島根原子力発電所における保守管理の不備に関する立入調査結果

平成 22 年 4 月 23 日

島根県総務部消防防災課原子力安全対策室
松江市総務部防災安全課原子力安全対策室

現場確認対象機器【No. 1】

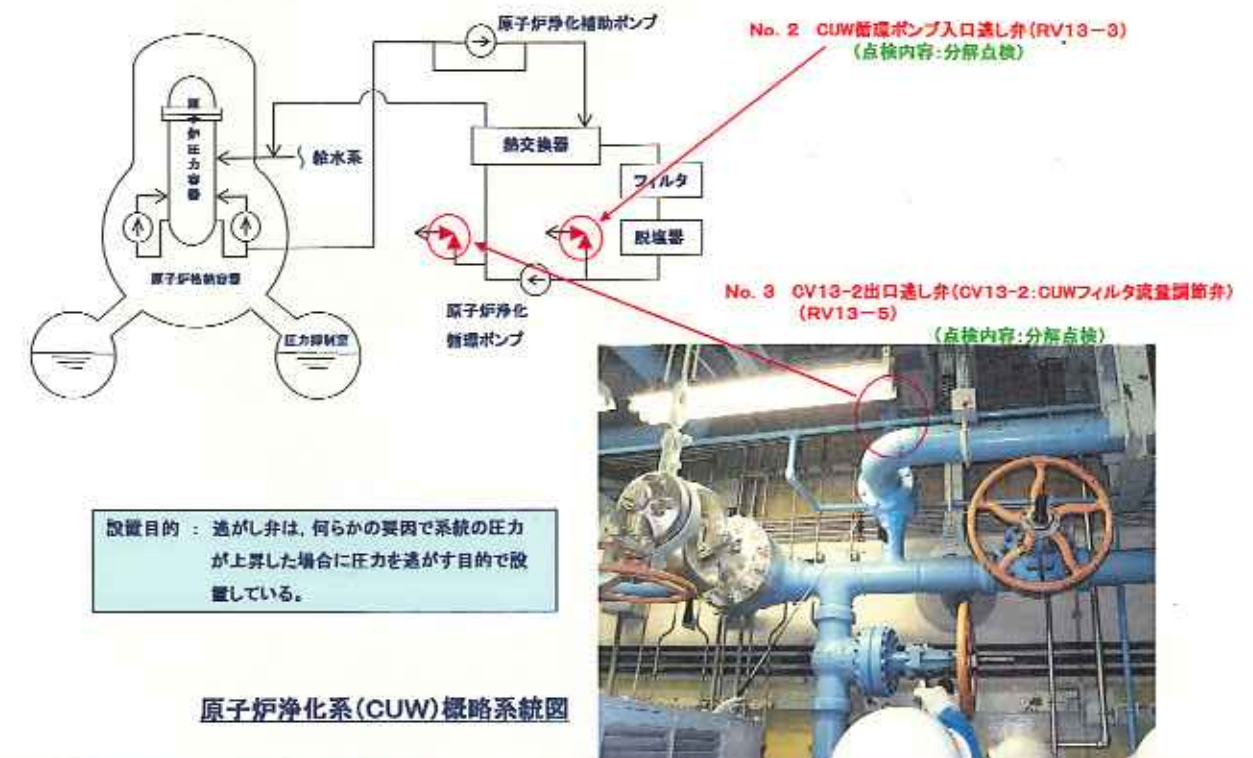
No	分類 系統 重要度分類 機器名称	不整合箇所の点検実績 （中国電力説明）	確認内容 健全性評価及び特別採用（ ） 特別採用後の巡視点検等（ ） 現場確認（ ■ ）	確認資料（ ○ ）
1	ポンプ 原子炉浄化系（CUW） クラス2 原子炉浄化補助ポンプ（P13-2）	第25回定期検査における、当該ポンプメカニカルシール冷却器のパッキンの取替等、分解点検の実績を確認できなかった。	健全性評価に関しては、構造、材質及び使用条件から想定される経年劣化事象について以下の評価を行い、経年劣化が健全性に影響を与える可能性は小さいことの説明を受けた。 ・想定される経年劣化としては、高温純水中の応力腐食割れが考えられるが、応力腐食割れが考えられる100 以上の純水に接液する時間は60年間運転した場合でも累積時間は約1ヶ月に過ぎず、応力腐食割れが起こる可能性が小さいと考えられること。 ・島根2号機の類似機器による実績を踏まえても、16サイクル運転実績において応力腐食割れが発生していないこと。 ・もし漏えいが確認されても増締め等により健全性の維持が可能なこと。 ・腐食の原因となる水分は純水であり、機器に腐食などの悪影響を与えるような劣悪な環境下ではないこと。 ・メカニカルシール冷却器は原子炉の起動・停止過程において起動する原子炉浄化補助ポンプのメカニカルシールフラッシング水の温度を低下させるために設置されているものであり、また現在及び定格熱出力運転中には弁を閉め原子炉浄化系の圧力はかかっていないこと。 上記の評価は、不適合管理検討会（3月29日開催）に図られ、健全性評価の結果、原子炉施設の安全上問題ない事を確認しており、点検するまでの間、特別採用することを確認した。 本機器に関しては、漏えいが無いかを確認するため定例巡視点検（1回／日）を行っている」と説明を受けた。 ■原子炉浄化補助ポンプの設置状況を確認した。 ■メカニカルシール冷却器について、目視により漏えいが無い事を確認した。	○島根1号機不整合確認結果および健全性確認結果 ○不適合処置および是正処置報告書 ○不適合管理検討会議事録（3月29日開催） ○パトロールシート

現場確認対象機器【No. 2, 3】

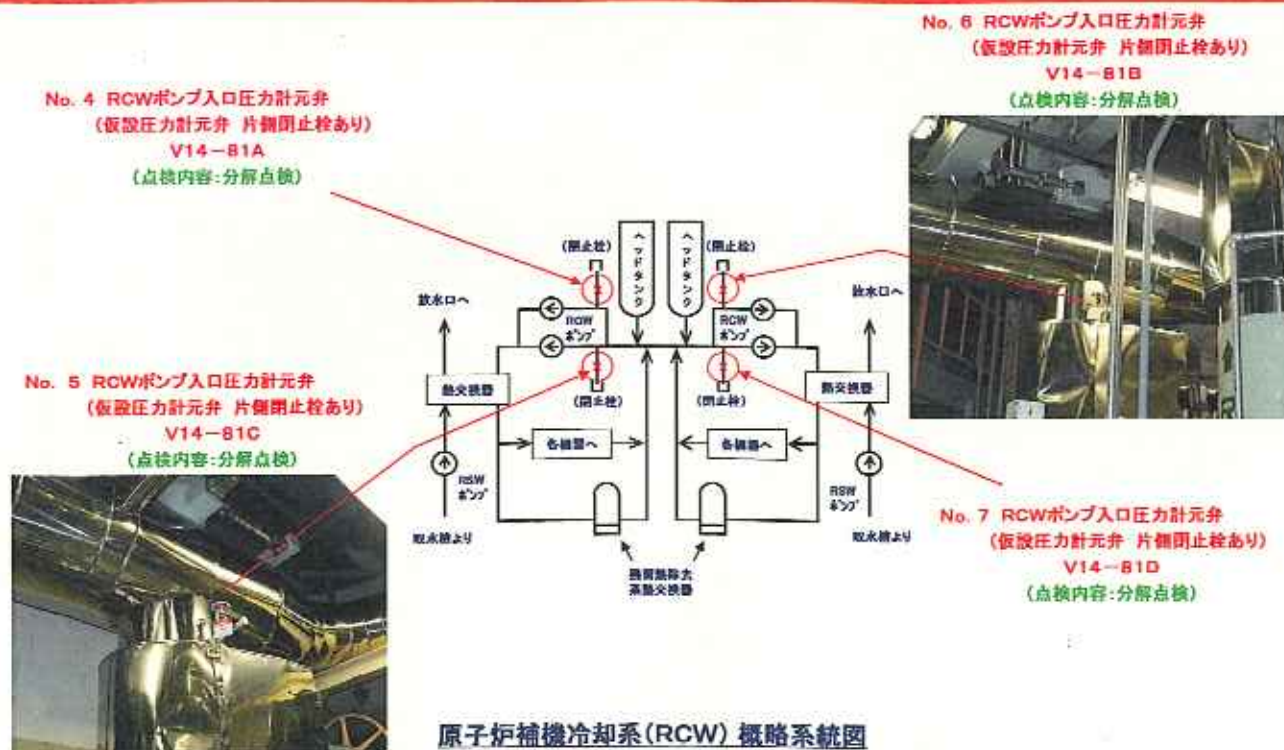
2	弁		健全性評価に関しては、構造、材質及び使用条件から想定される経年劣化事象について以下の評価を行い、経年劣化が健全性に影響を与える可能性は小さいことの説明を受けた。 ・想定される経年劣化のひとつとしては、弁箱の腐食による減肉が考えられるが、分解点検時（第13回定検時、RV13-3のみ確認）目視確認で有意な腐食は認められておらず、使用環境（純水接液等）に変化はないこと。 ・酸素含有水中における炭素鋼の腐食に及ぼす影響を評価した結果、運転開始後60年時点の推定腐食量は小さく、有意な腐食が発生する可能性は小さいこと。（この評価は、メーカーが提示した評価に基づき、中国電力独自に評価を行っている」と説明を受けた） ・想定される経年劣化のふたつめとして、スプリング（ばね鋼）のへたりが考えられるが、使用時のねじり応力が許容ねじり応力以下（半分程度）になるように設定されていること、ばねの使用温度はスプリングの材料に対する使用限界温度より十分小さいことからへたりが進行する可能性は小さいこと。 ・分解点検時の目視確認および組み立て後の作動確認（吹き出し圧力確認）でスプリングのへたりは認められていないこと。 ・スプリングの環境は水には漬かっていないため、腐食が考えられないこと。 ・漏えいが認められた場合は、増締め等により健全性の維持が可能なこと。 上記の評価は、不適合管理検討会（3月29日開催）に図られ、健全性評価の結果、原子炉施設の安全上問題ない事を確認しており、点検するまでの間、特別採用することを確認した。	○島根1号機不整合確認結果および健全性確認結果 ○不適合処置および是正処置報告書 ○不適合管理検討会議事録（3月29日開催）
3	原子炉浄化系（CUW） クラス2 RV13-3、RV13-5	当該弁の分解点検実績を確認できなかった（RV13-3：第23回定検、CV13-2：第26回定検）	本機器に関しては、安全弁排気管からの排水の有無(RV13-3)、排水音の有無(RV13-5)について、3月25日より監視強化（巡視点検2回／日）を行っている。（通常の巡視点検は1回／日）監視強化については課長以上にて構成する検討会にて意見が出され、技術課長から実施指示が出されたものであることを、文書により確認した。 ■CUW循環ポンプ入口逃し弁及びCUW出口逃し弁の設置状況を確認した。 ■逃し弁作動または漏えい時の排水先であるファンネル（各弁からの漏えい水を集水し集める為の器具）に漏えい水が無い事を確認した。	○島根1号機 点検計画表と点検記録との照合確認結果及び設備の健全性評価結果に基づくプラント監視強化の実施について（依頼） ○島根1号機設備の健全性評価に基づくプラント監視強化記録

現場確認対象機器【No. 4~7】

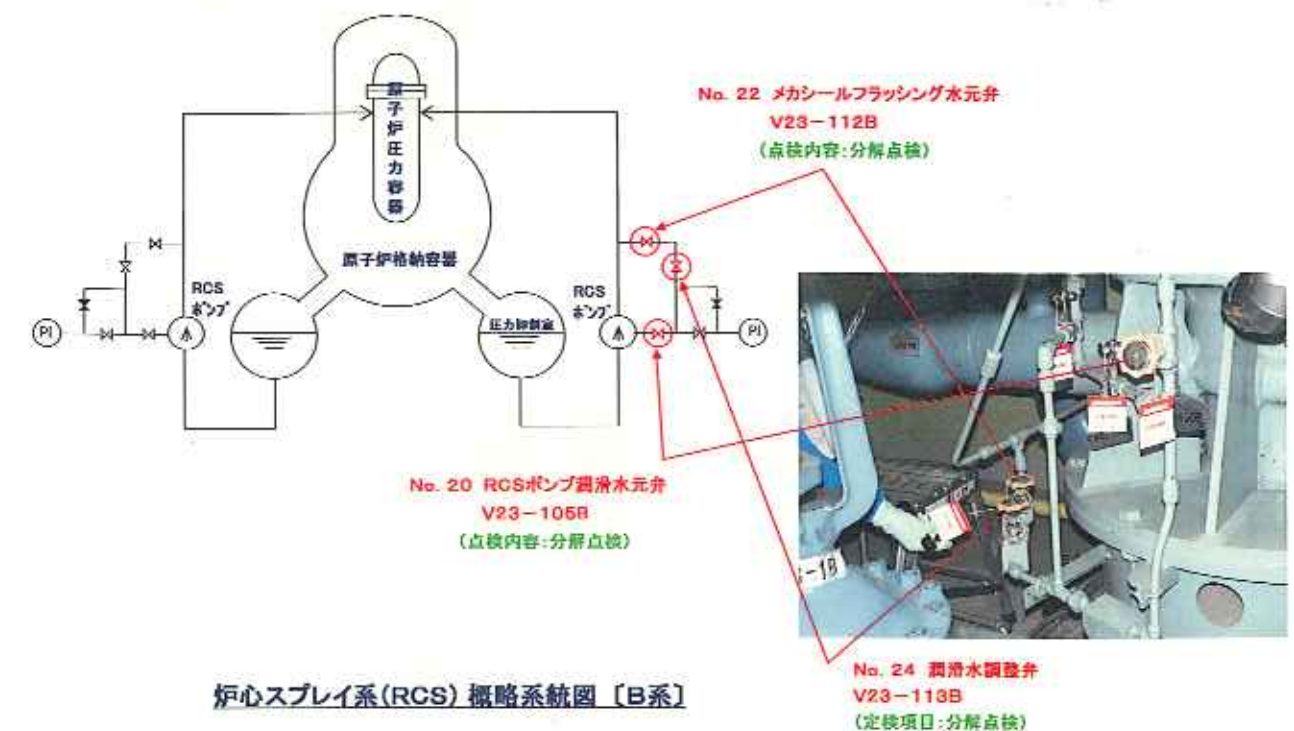
No	分類 系統 重要度分類 機器名称	不整合箇所の点検実績 （中国電力説明）	確認内容 健全性評価及び特別採用（ ） 特別採用後の巡視点検等（ ） 現場確認（ ■ ）	確認資料（ ○ ）
4	弁 原子炉補機冷却系（RCW） ノンクラス V14-81A、V14-81C V14-81B、V14-81D	当該弁の分解点検実績を確認できなかった。 （V14-81A，V14-81C：第26回定検、V14-81B，V14-81D第27定検）	健全性評価に関しては、構造、材質及び使用条件から想定される有意な経年劣化事象は無く、今後も使用環境に変化が無いことから、経年劣化が健全性に影響を与える可能性は小さいとしている。なお、特に下記のことについて説明を受けた。 ・当該弁には防錆材入り冷却水が流れる為、腐食の可能性は少ないこと。 ・漏えいが認められた場合は、増締め等により健全性の維持が可能なこと。 上記の評価は、不適合管理検討会（3月29日開催）に図られ、健全性評価の結果、原子炉施設の安全上問題ない事を確認しており、点検するまでの間、特別採用することを確認した。 本機器に関しては、漏えいが無いかを確認するため定例巡視点検（1回／日）を行っていると言明を受けた。 ■RCWポンプ入口圧力計元弁4箇所の設置状況を確認した。 ■当該弁について、目視により漏えいが無い事を確認した。また、片側は閉止栓があることを確認した。	○島根1号機不整合確認結果および健全性確認結果 ○不適合処置および是正処置報告書 ○不適合管理検討会議事録（3月29日開催）
5				
6				
7				
20	弁 炉心スプレイ系（RCS） クラス1 V23-105B、V23-112B V23-113B	第28回定期検査における、当該弁の分解点検実績を確認できなかった。	健全性評価に関しては、構造、材質及び使用条件から想定される有意な経年劣化事象は無く、今後も使用環境に変化が無いことから、経年劣化が健全性に影響を与える可能性は小さいとしている。なお、特に下記のことについて説明を受けた。 ・漏えいが認められた場合は、増締め等により健全性の維持が可能なこと。 ・当該弁においては炉心スプレイ系ポンプの起動により圧力がかかる。炉心スプレイ系ポンプが起動しない限りは（手動起動試験時を除く）、漏えいが起きる可能性は無い。 上記の評価は、不適合管理検討会（3月29日開催）に図られ、健全性評価の結果、原子炉施設の安全上問題ない事を確認しており、点検するまでの間、特別採用としたことを確認した。 本機器に関しては、漏えいが無いかを確認するため定例巡視点検（1回／日）を行っていると言明を受けた。 平成22年3月24日に炉心スプレイ系ポンプ手動起動試験を行い、当該弁からの漏えい等が無いことを確認していると試験記録により説明を受けた。 ■RCSポンプ潤滑水元弁(V23-105B)、メカシールフラッシング水元弁(V23-112B)、潤滑水調整弁(V23-113B)の設置状況を確認した。 ■当該弁について、目視により漏えいが無い事を確認した。なお、当該弁については、炉心スプレイ系ポンプ手動起動試験時において、目視確認により漏えいが無いことを確認していると説明を受けた。	○島根1号機不整合確認結果および健全性確認結果 ○不適合処置および是正処置報告書 ○不適合管理検討会議事録（3月29日開催） ○1号機定期試験炉心スプレイ系ポンプ手動起動試験記録（ ）（保安規定第39条）

現場確認対象機器【No. 50～51】

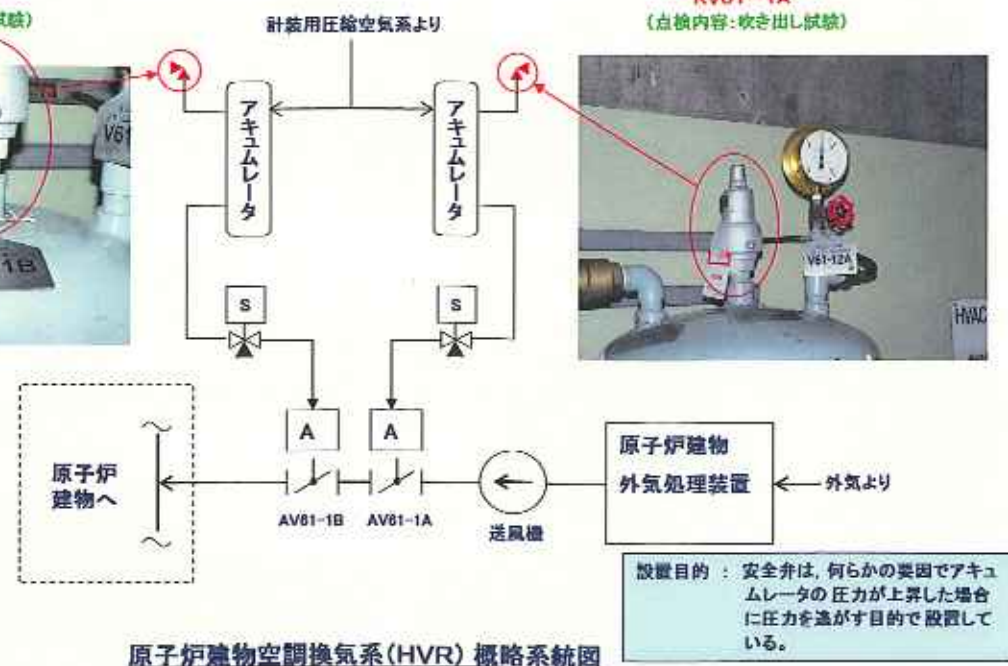
No	分類 系統 重要度分類 機器名称	不整合箇所の点検実績 （中国電力説明）	確認内容 健全性評価及び特別採用（ ） 特別採用後の巡視点検等（ ） 現場確認（ ■ ）	確認資料（ ○ ）
50	弁 原子炉建物空調換気系 （HVR） クラス1 RV61-1A、RV61-1B	第24回定期検査における、当該安全弁の吹出し試験実績を確認できなかった。	健全性評価に関しては、構造、材質及び使用条件から想定される経年劣化事象について以下の評価を行い、経年劣化が健全性に影響を与える可能性は小さいことの説明を受けた。 ・ 想定される経年劣化事象としてスプリング（ばね鋼）のへたりが考えられるが、使用時のねじり応力が許容ねじり応力以下になるように設定されていること、ばねの使用温度はスプリングの材料に対する使用限界温度より十分小さいことからへたりが進行する可能性は小さいこと。 現場確認時に説明を受けた、計装用圧縮空気系の安全弁がバックアップとなり圧力を逃すことができることについて、詳細に系統図をもちいて説明を受けた。 上記の評価は、不適合管理検討会（3月29日開催）に図られ、健全性評価の結果、原子炉施設の安全上問題ない事を確認しており、点検するまでの間、特別採用することを確認した。 本機器に関しては、空気の漏えいが無いかを確認するため定例巡視点検（1回／日）を行っていると言明を受けた。 ■ A-R/B給気隔離弁（AV61-1A）用アキュムレータ安全弁及びB-R/B給気隔離弁（AV61-1B）用アキュムレータ安全弁の設置状況を確認した。 ■ 当該安全弁は、何らかの要因でアキュムレータ内の圧力が上昇した場合に圧力を逃す目的で設置されているが、当該安全弁が作動しなくとも、当該系統と繋がっている計装用圧縮空気系の安全弁がバックアップとなり圧力を逃すことができることの説明を現場で受けた。 ■ 当該安全弁の吹出し試験方法について、アキュムレータから安全弁を取り外し、専用の装置に取り付け、圧力をかけ吹出し圧を計ることにより健全性を確認すると現場にて説明を受けた。	○ 島根1号機不整合確認結果および健全性確認結果 ○ 不適合処置および是正処置報告書 ○ 不適合管理検討会議事録（3月29日開催） ○ 原子炉建物空調換気系及び計装用圧縮空気系の系統図

現場確認対象機器【No. 54, 55, 57, 59】

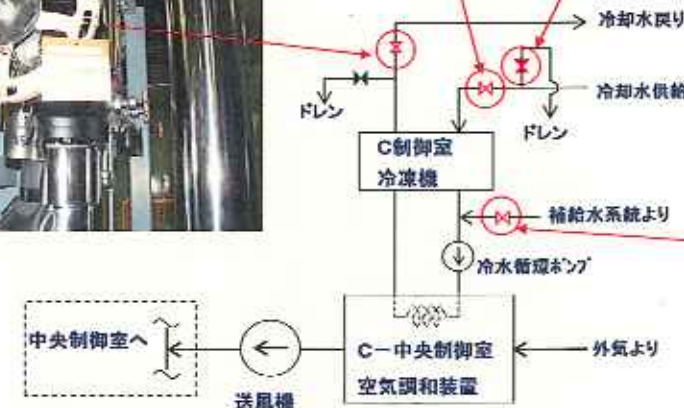
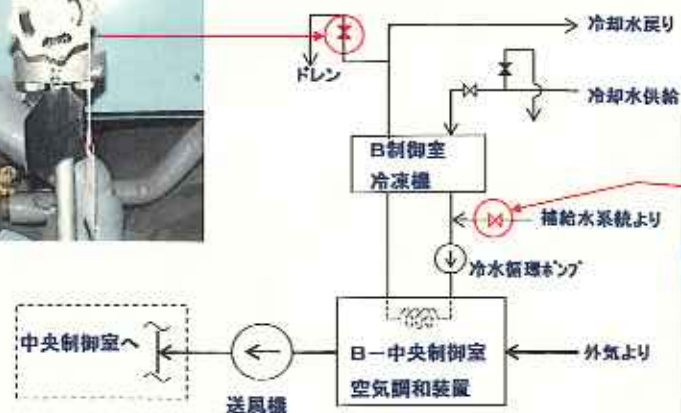
51				
54	弁	平成15年度に分解点検済みとしていた当該弁の実績を確認できなかった。	健全性評価に関しては、構造、材質及び使用条件から想定される有意な経年劣化事象は無く、今後も使用環境に変化が無いことから、経年劣化が健全性に影響を与える可能性は小さいとしている。なお、特に下記のことについて説明を受けた。 ・ 漏えいが認められた場合は、増締め等により健全性の維持が可能なこと。 ・ 当該弁には冷凍機に補給する為の防錆材入り冷却水が流れる為、腐食の可能性は少ないとのこと。 上記の評価は、不適合管理検討会（3月29日開催）に図られ、健全性評価の結果、原子炉施設の安全上問題ない事を確認しており、点検するまでの間、特別採用することを確認した。 本機器に関しては、漏えいが無いかを確認するため定例巡視点検（1回／日）を行っていると言明を受けた。 ■ C-冷凍機冷却水入口弁(V64-3)、C-冷凍機冷却水出口弁(V64-4)の設置状況を確認した。 ■ 当該弁について、目視により漏えいが無い事を確認した。	○ 島根1号機不整合確認結果および健全性確認結果 ○ 不適合処置および是正処置報告書 ○ 不適合管理検討会議事録（3月29日開催）
55	制御建物空調換気系（HVC） クラス1 V64-3、V64-4			
56	弁	平成15年度に分解点検済みとしていた当該弁の実績を確認できなかった。	健全性評価に関しては、構造、材質及び使用条件から想定される有意な経年劣化事象は無く、今後も使用環境に変化が無いことから、経年劣化が健全性に影響を与える可能性は小さいとしている。なお、特に下記のことについて説明を受けた。 ・ 漏えいが認められた場合は、増締め等により健全性の維持が可能なこと。 上記の評価は、不適合管理検討会（3月29日開催）に図られ、健全性評価の結果、原子炉施設の安全上問題ない事を確認しており、点検するまでの間、特別採用することを確認した。 本機器に関しては、漏えいが無いかを確認するため定例巡視点検（1回／日）を行っていると言明を受けた。 ■ B-冷凍機補給水元弁(V64-20)、C-冷凍機補給水元弁(V64-21)の設置状況を確認した。 ■ 当該弁について、目視により漏えいが無い事を確認した。	○ 島根1号機不整合確認結果および健全性確認結果 ○ 不適合処置および是正処置報告書 ○ 不適合管理検討会議事録（3月29日開催）

No. 68 HPCI蒸気外側隔離弁用電動機
MV24-2(M)
(点検内容:分解点検)

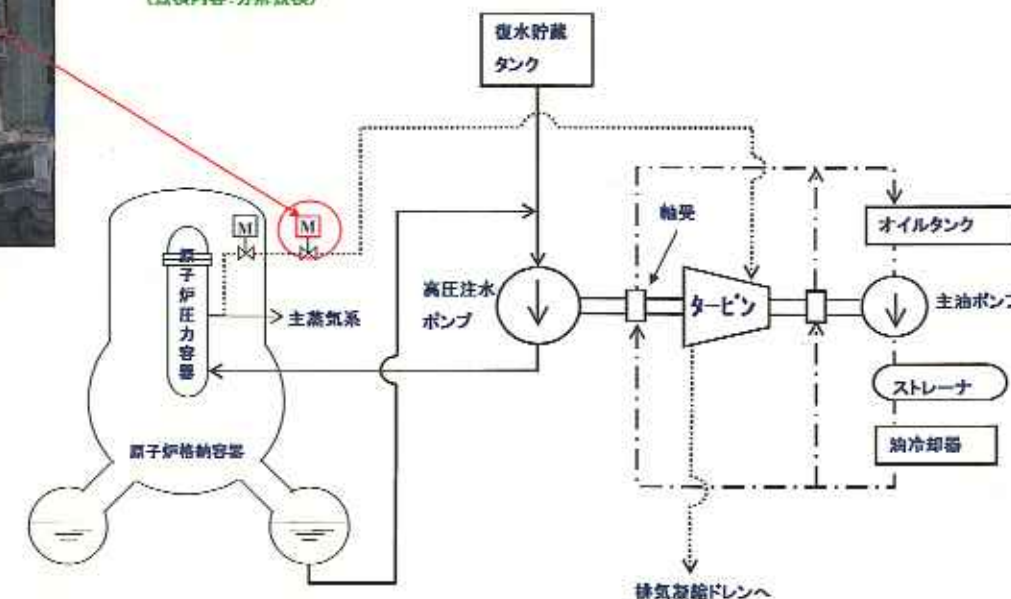
- ・ 1 号機第 26 回定期点検工事の発注において、当該電動機については購入仕様書、工事仕様書ともサイズを誤った仕様で記載されていることを確認した。【①、②】
- ・ 26 回定期検査当時は点検保修工事の施工管理業務を委託しており、発注は受託会社が作成した購入仕様書・工事仕様書に基づき行われていたとの説明を受けた。【口頭】
- ・ 26 回定検時の工事報告書「点検対象機器一覧表（重要弁）」では、当該電動機は取替実績が空欄になっているが特記事項等に取り替ができなかった旨の記載がないこと、また発注した工事の具体的内容が確認できない報告書様式であるため、当該電動機取替え工事が発注したが未実施だったのか、元々発注していないのかが報告書だけでは分からないことを確認した。（※本工事は複数の電動弁の駆動部点検取替工事を一括発注しており、当該電動機を取替工事はその一部である。）【③】

- ・ 工事報告書は供覧され、本件の場合は『島根原子力発電所工事業務管理手順書』の規定に基づき、工事担当課長の承認を受けるとの説明を受けた。 【ア、③】
- ・ 26 回定検時、施工管理業務の受託会社から、設備主管課のどこまで電動機未取替の情報が伝わっていたかは記録からは確認できない。 【口頭】
- ・ 28 回定検時には、当該電動機の購入・工事とも発注していないとの説明を受けた。 【口頭】
- ・ 第 26 回定検時に行った機能確認と 28 回定検時に行った動作試験には試験項目に差異があるが、これは第 26 回は分解点検を行った後に実施する点検項目（試運転）であり、第 28 回は分解点検を伴わない単なる健全性確認であるためであるとの説明を受けた。 【オ】
- ・ 26 回定期検査、28 回定期検査で電動機を取替ができないことが判明した時点で不適合管理を行わなかったことについては、本来はその時に不適合管理を行うべきであったと説明を受けた。 【口頭】
- ・ 不適合管理（要領及び手順書）に対する認識に個人差があり、必ずしも浸透していなかったことが、不適合管理が行われなかった、又は速やかに実施されなかった原因と推定しているとの説明を受けた。 【口頭】

No. 69 中性子源領域計測装置(SRM)盤
(点検内容:ヒューズ取替)

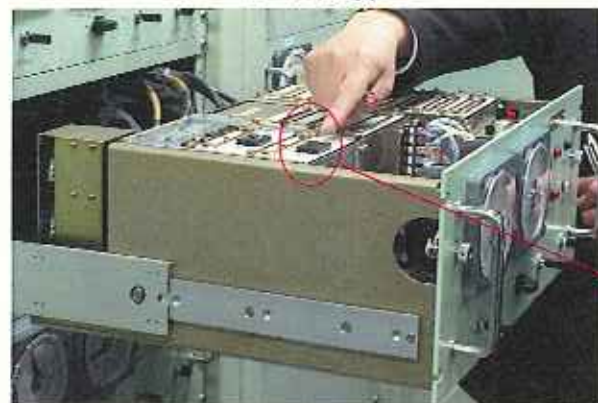
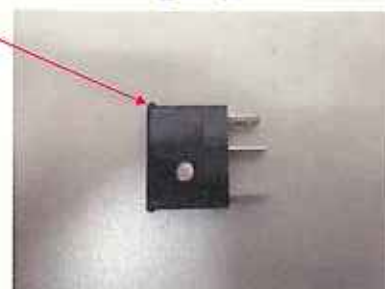
No	分類 系統 重要度分類 機器名称	不整合箇所の点検実績 （中国電力説明）	確認内容 健全性評価及び特別採用（ ） 特別採用後の巡視点検等（ ） 現場確認（ ■ ）	確認資料（ ○ ）
69	電源盤	第27回定期検査における、ヒューズ取替済みの実績を確認できなかった。	健全性評価に関しては、構造、材質及び使用条件から想定される経年劣化事象について以下の評価を行い、経年劣化が健全性に影響を与える可能性は小さいことの説明を受けた。 ・ヒューズは過電流の通過や電流供給休止により、過熱と冷却が繰り返され、その結果、ヒューズエレメントの膨張、収縮による機械的応力により破断，溶断に至るが、当該電源盤の負荷は年間を通して一定であること、定期点検のため電源を入・切回数は1定検あたり最大5回程度であり、当該ヒューズの入・切回数が耐久試験で実施されている100回のサイクル試験を下回る（23回～28回定検で30回程度）ことから、現時点でヒューズが断線する可能性は小さいとしている。 ・プラント運転中において、万一ヒューズが溶断した場合でも交換は可能。 ・万一ヒューズが溶断した場合でも、電源が「断」となり原子炉保護系論理回路が安全側に動作することから安全性に問題は無い。 上記の評価は、不適合管理検討会（3月29日開催）に図られ、健全性評価の結果、原子炉施設の安全上問題ない事を確認しており、点検するまでの間、特別採用することを確認した。 平成22年4月15日に健全性の試験を行ったと説明があった。 ■中性子源領域計測装置（SRM）、中間領域計測装置（IRM)、出力領域計測装置（APRM，RBM，FLOW)盤のヒューズ設置状況について確認した。	○島根1号機不整合確認結果および健全性確認結果 ○不適合処置および是正処置報告書 ○不適合管理検討会議事録（3月29日開催）
70	中性子計装系（NMS） クラス1 中性子源領域計測装置 中間領域計測装置 出力領域計測装置			
71				
72	計器類 プロセス放射線モニタ系（PRM） クラス2	定期検査における、ヒューズ取替済みの実績を確認できなかった。 （主蒸気モニタ：第27回定検、原子炉建物排気モニタ：第28回定検）	健全性評価に関しては、構造、材質及び使用条件から想定される経年劣化事象について以下の評価を行い、経年劣化が健全性に影響を与える可能性は小さいことの説明を受けた。 ・ヒューズは過電流の通過や電流供給休止により、過熱と冷却が繰り返され、その結果、ヒューズエレメントの膨張、収縮による機械的応力により破断，溶断に至るが、当該電源盤の負荷は年間を通して一定であること、定期点検のため電源を入・切回数は1定検あたり最大5回程度であり、当該ヒューズの入・切回数が耐久試験で実施されている100回のサイクル試験を下回る（23回～28回定検で30回程度）ことから、現時点でヒューズが断線する可能性は小さいとしている。 ・プラント運転中において、万一ヒューズが溶断した場合でも取替は可能。 ・万一ヒューズが溶断した場合でも、電源が「断」となり主蒸気隔離弁閉論理回路等が安全側に動作することから安全性に問題は無い。 上記の評価は、不適合管理検討会（3月29日開催）に図られ、健全性評価の結果、原子炉施設の安全上問題ない事を確認しており、点検するまでの間、特別採用することを確認した。 平成22年4月19日に健全性の試験を行う予定と説明があった。 ■当該電離箱型モニタのヒューズ設置状況について確認した。	○島根1号機不整合確認結果および健全性確認結果 ○不適合処置および是正処置報告書 ○不適合管理検討会議事録（3月29日開催）

1	69	電源盤	中性子計装系（NMS）	クラス1	中性子源領域計測装置	□点検計画表において、第27回点検時は点検済み「●」と記載されているが、電源盤のヒューズの取替えが、工事の発注書及び報告書に記載されていない。 □当該ヒューズは特注品であり、発電所に在庫はないとのこと。ヒューズが切れたときは、バイパス対応となる。	□点検計画表が点検済みとなった理由を確認したところ、現在原因も含め調査中との事であった。	□現段階で原因は特定できないが、点検の発注（発注仕様書作成）から点検手順書・要領書の作成、工事報告書の作成の各段階などで、何らかの不備があったことが推定される。	○点検計画表 ○工事報告書
2	1	ポンプ	原子炉補機冷却系（RCW）	クラス1	A-RCWポンプ	□点検計画表において、第13回定検欄は点検済みの●が記載されているが、実際には部品の取り替え（リーマボルト、ナット取替）が行われていないとのこと。 □第13回定検時の工事報告書において取り替えの実績が無いことを確認した。 □また、第13回定検時に施工者により作成された「取替部品管理シート」にも当該部品の記載はなかった。 □第13回以前の至近の点検実績については、第9回定期検査時の工事報告書にて確認が出来るとのこと。工事報告書の中の検査成績書にて、当該機器の部品を取り替えた後に行われる検査を行っていることを確認できる為、取替済みと判断しているとのこと。	□工事仕様書には、当該部品を取り替える旨の記載は無かったのかと確認したところ、現在原因も含め調査中との事であった。	□現段階で、原因は特定できないが、点検の発注（発注仕様書作成）から点検手順書・要領書の作成、工事報告書の作成の各段階などで、何らかの不備があったことが推定される。	○点検計画表 ○工事報告書 ○取替部品管理シート *施工者作成。機器、部品等を記載した一覧表 ○検査成績書
